ZPU.271.9..... 2018

**wszyscy uczestnicy postępowania
ubiegający się o udzielenie zamówienia
publicznego
(wyjaśnienia nr 6)**

dotyczy postępowania o udzielenie zamówienia publicznego na: **Przebudowę stadionu żużlowego wraz z zapleczem i infrastrukturą towarzyszącą na terenie Ośrodka Sportu i Rekreacji „Skalka” w Świętochłowicach ul. Bytomska 40 oraz przebudowę i termomodernizacja budynku siedziby Ośrodka Sportu i Rekreacji „Skalka” - etap I przebudowy” wraz z uzyskaniem prawomocnego pozwolenia na użytkowanie.**

Dotyczy: podłogi na gruncie w toaletach ogólnodostępnych.

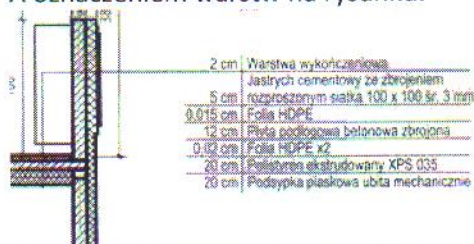
W związku z rozbieżnością pomiędzy opisem podłogi na gruncie zawartym w opisie architektury:

A oznaczeniem warstw na rysunku:

Proszę o informację jak ma być wykonana podłoga na gruncie. Jeżeli ma być wykonana płyta betonowa, proszę o podanie klasy betonu.

Należy wykonać wg rysunku przekroju, klasa betonu C12/15. Płyta betonowa zbrojona górą i dołem siatką 100x100 śr. 3mm. Jastrych zbrojony zbrojeniem rozproszonym polipropylenowym 0,7kg/m³
